## Werfverslag 2 voor project: Koning Ridderdijk 44 | 8434 Westende (BE)

Nummer: 952RTW-2

Datum: 11 september 2020 09:30

Verslaggever: Thijs Verhelst in opdracht voor nv architectenatelier Vyvey & Partners, architect

**2.12 Opstand | Ballustrade**

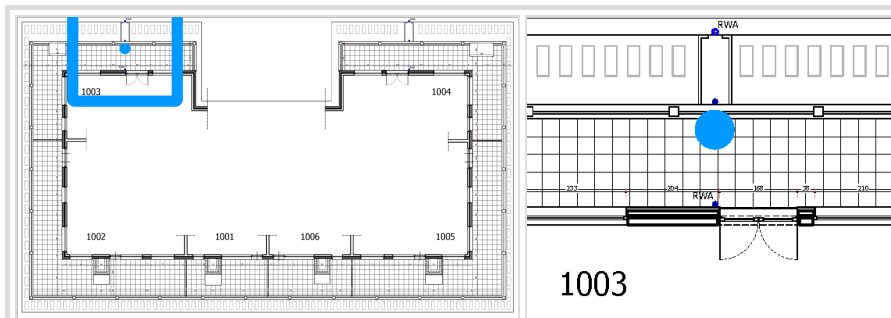
De bestaande deksteen wordt vervangen door een betonnen deksteen. Hierbij wordt de waterkering tot onder de deksteen opgetrokken en de deksteen onder een lichte helling (dikte: 10cm -> 8cm | richting terras) gebracht.
